原子力発第 18306 号  
平成 31 年 2 月 27 日

### 伊方発電所原子炉施設保安規定変更認可申請書

伊方発電所原子炉施設保安規定変更比較表

図2 品質マネジメントシステムのプロセス間の相互関係

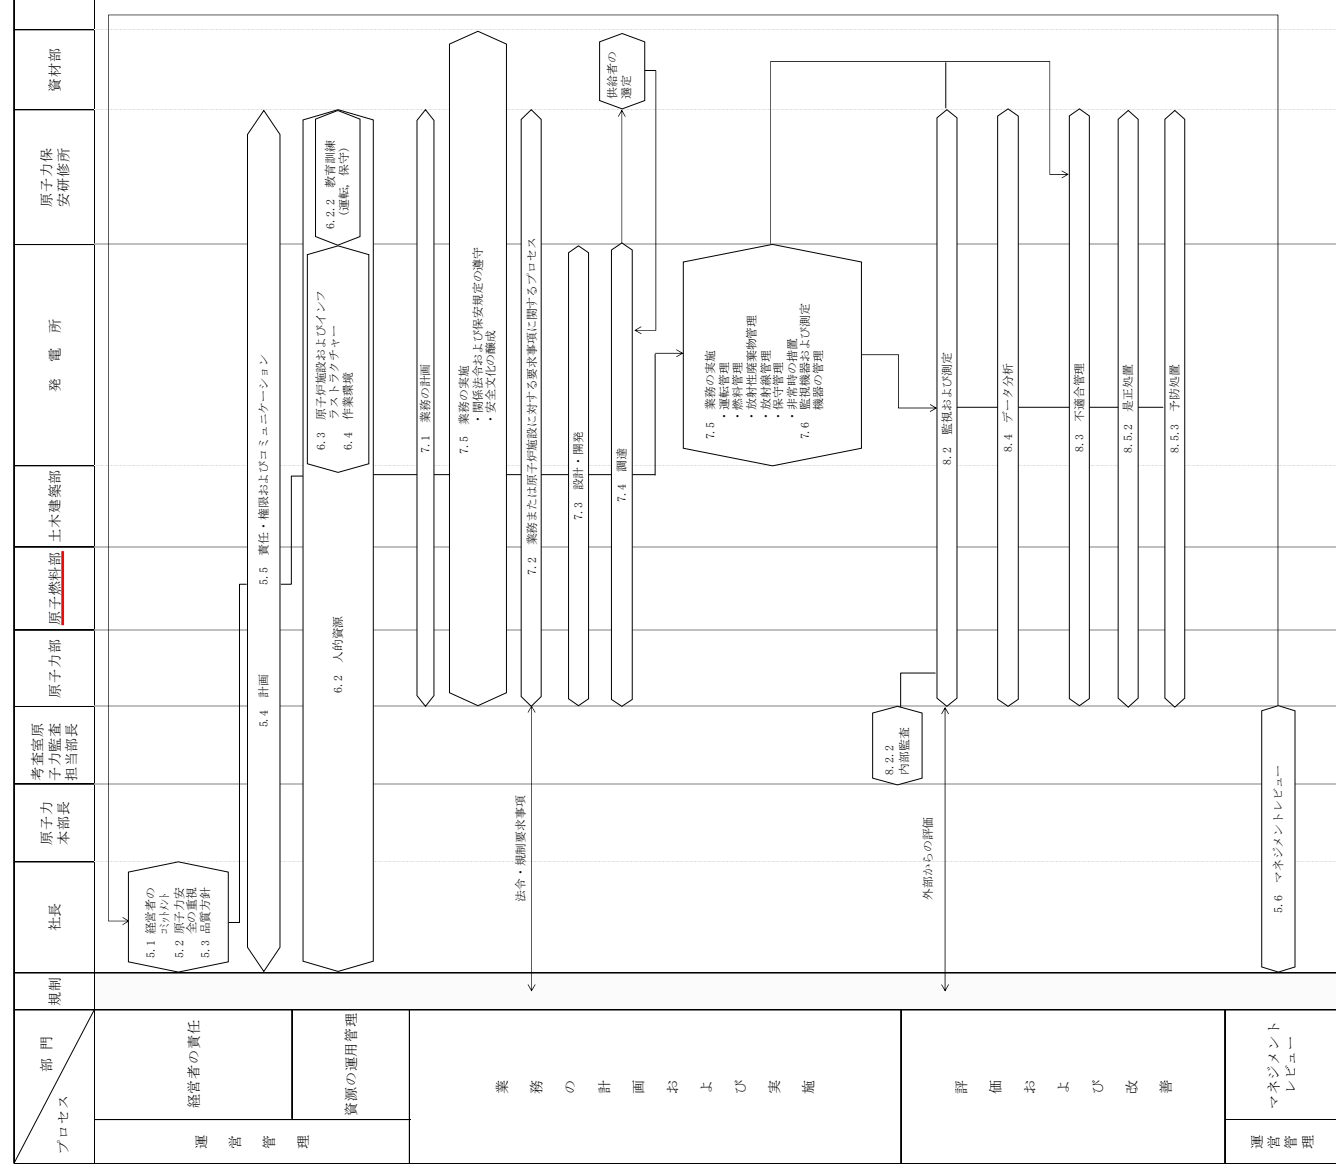
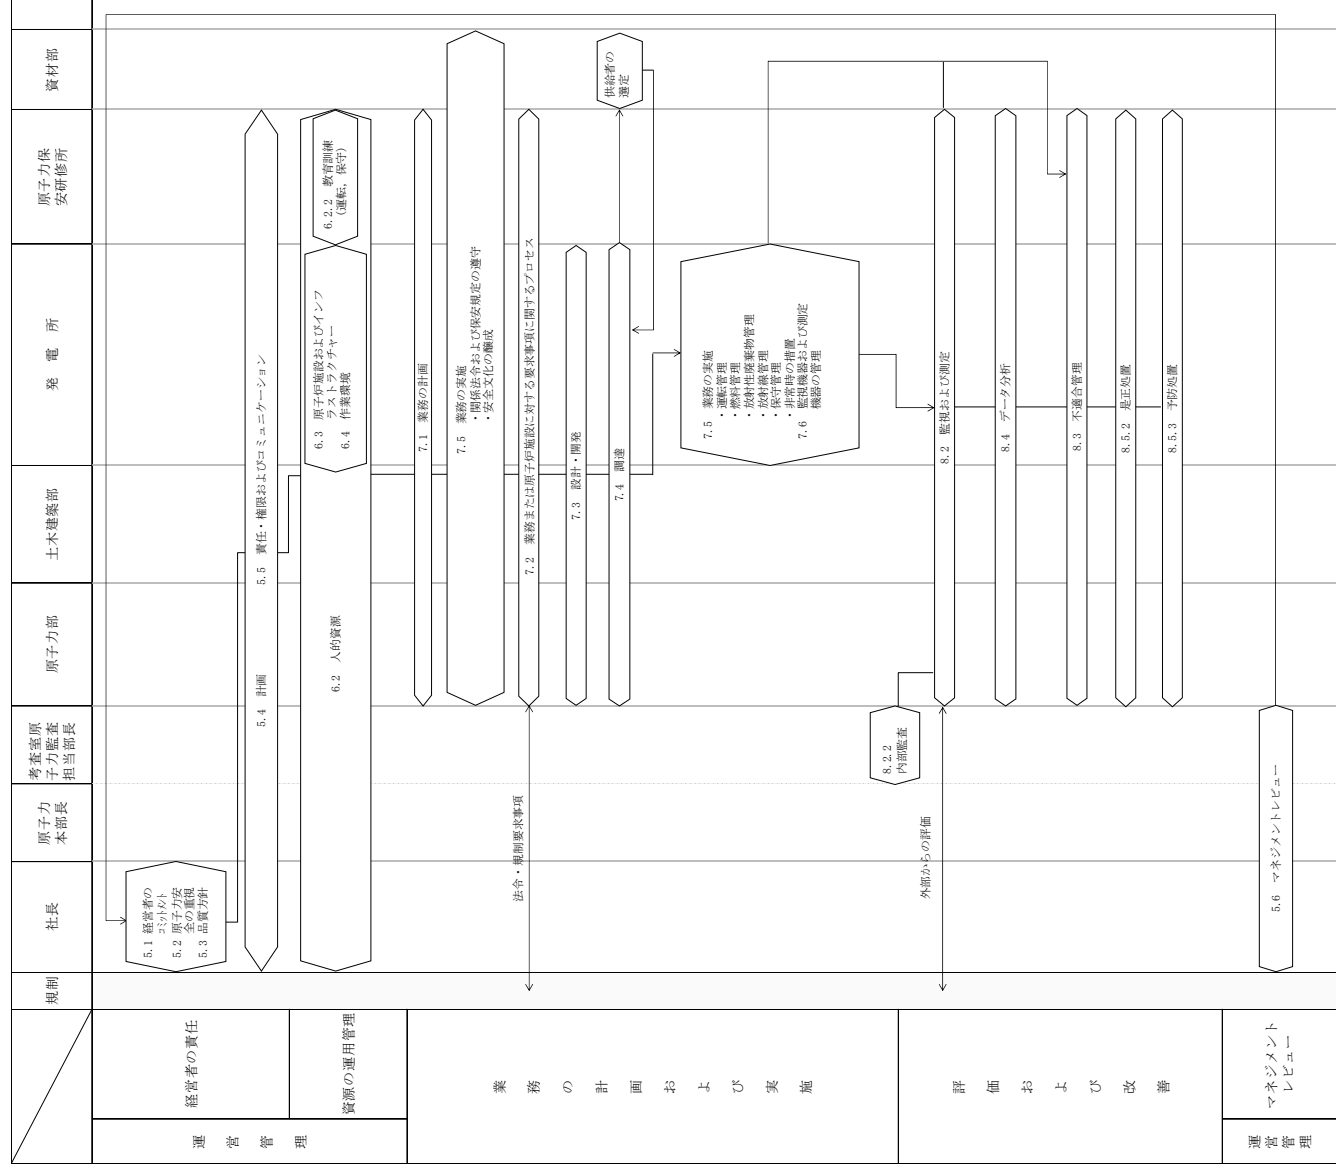
組織変更に伴う変更

図4

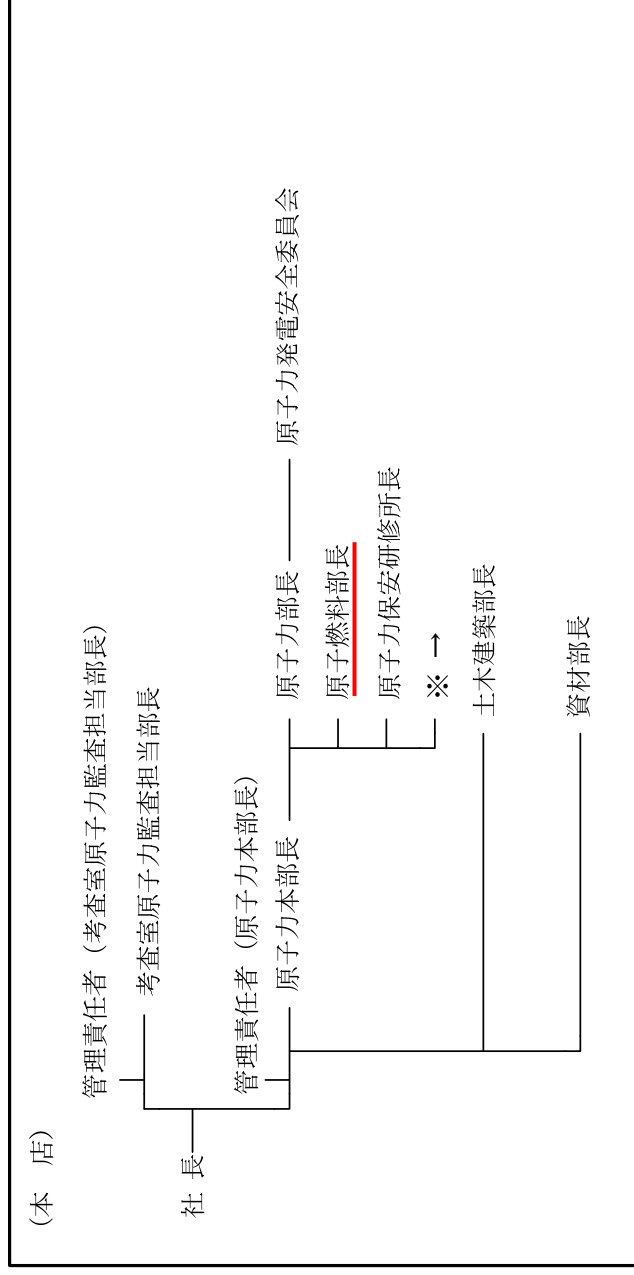
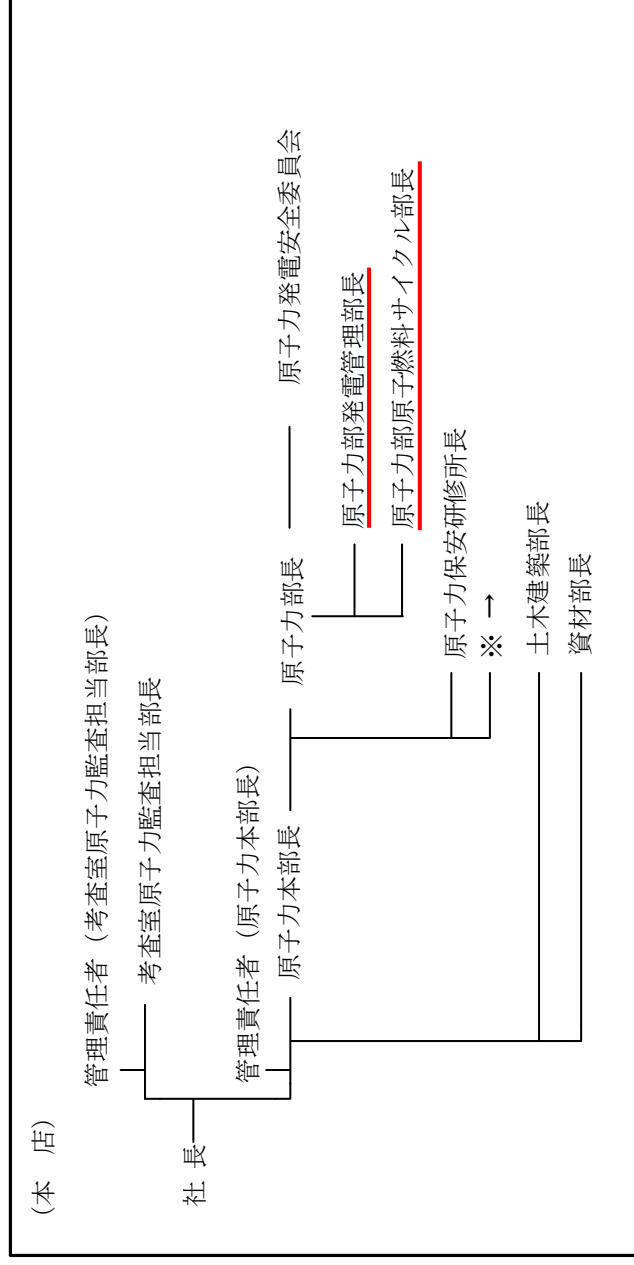
第4条 発電所の保安に関する組織は、図4のとおりとする。

組織変更に伴う変更  
(以下、本頁において  
同じ)

第4条 発電所の保安に関する組織は、図4のとおりとする。

図4 (続き)

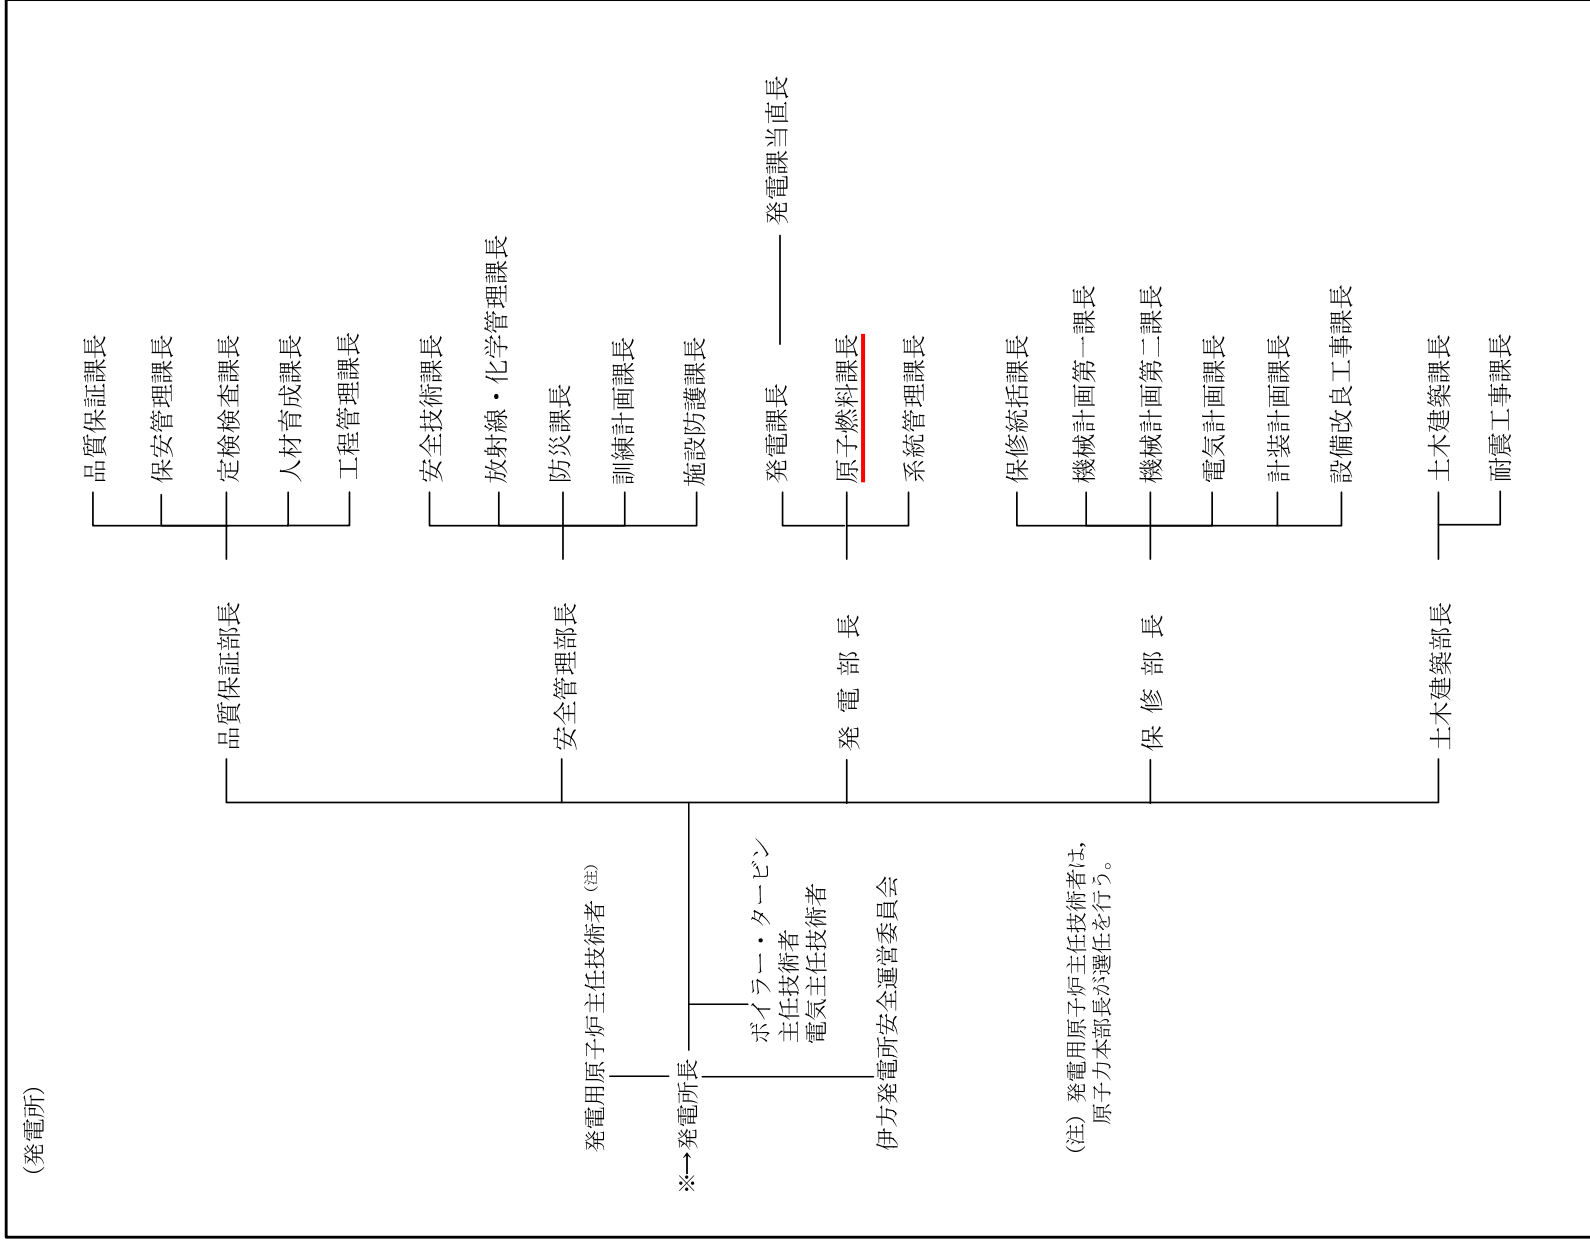
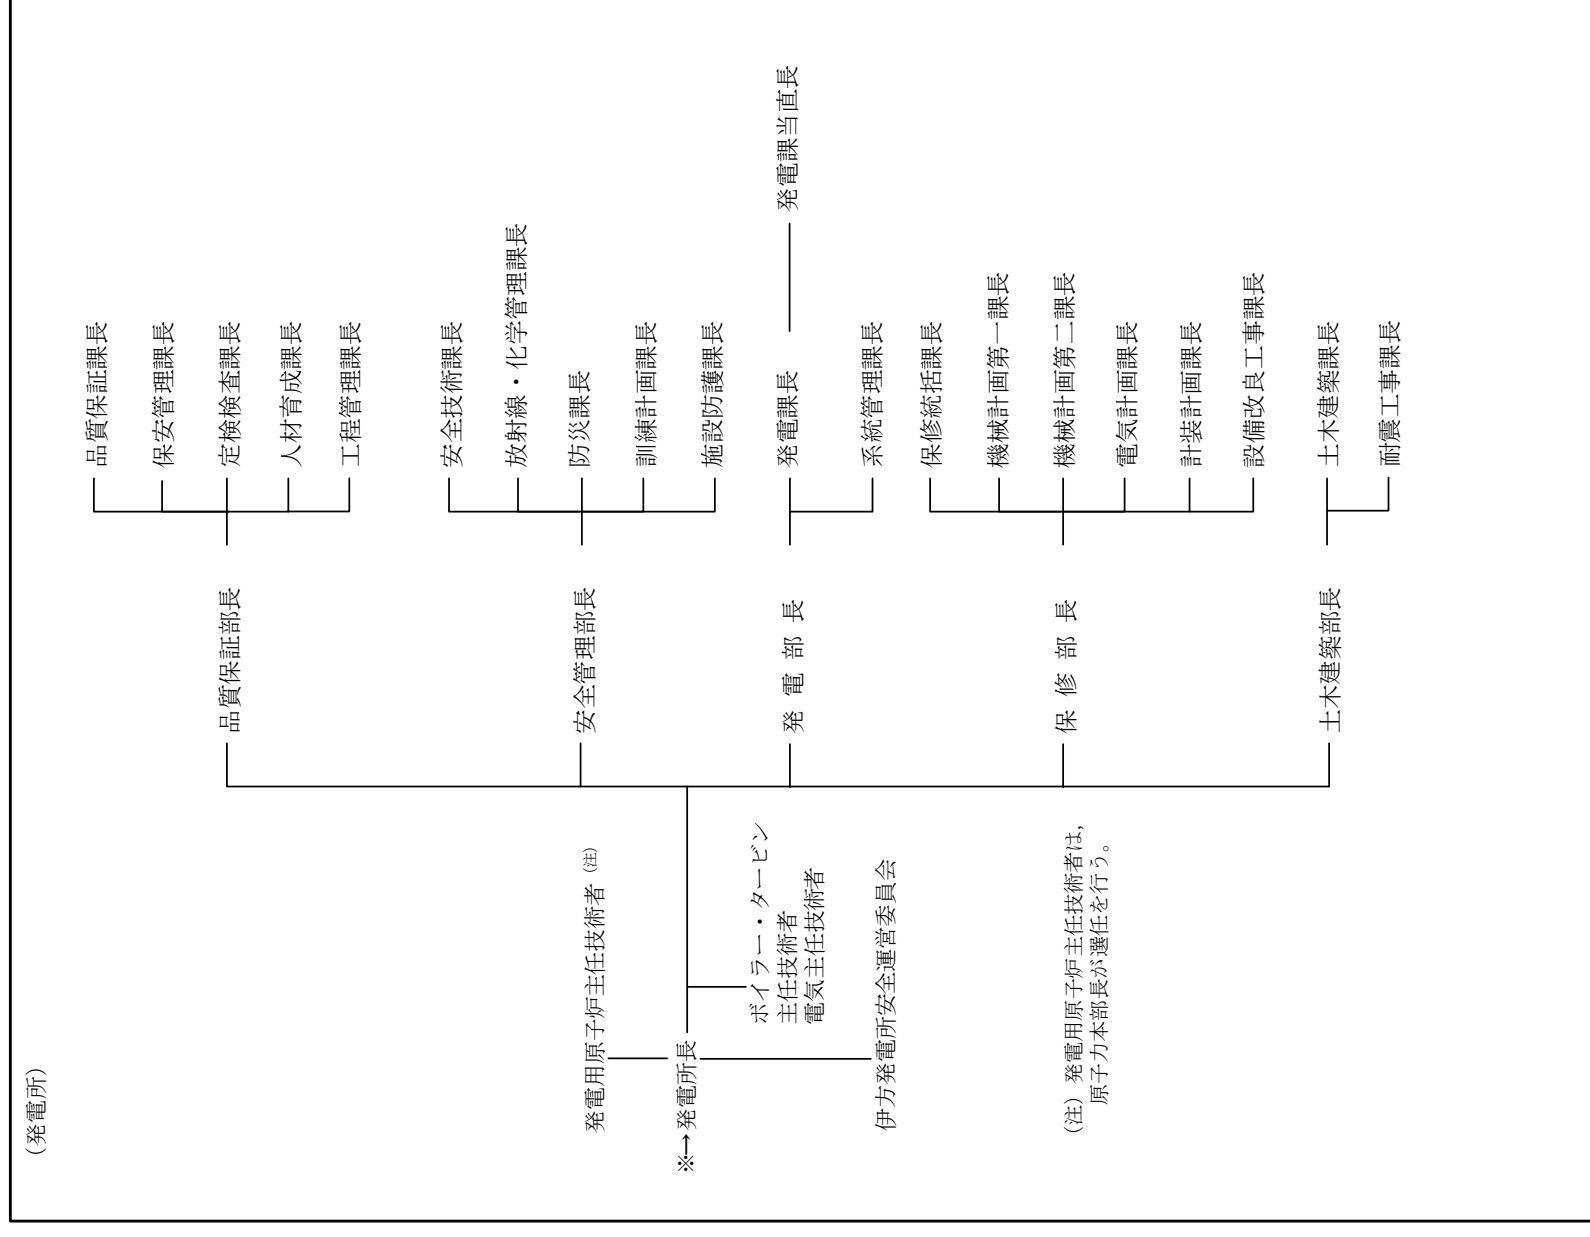
組織変更に伴う変更
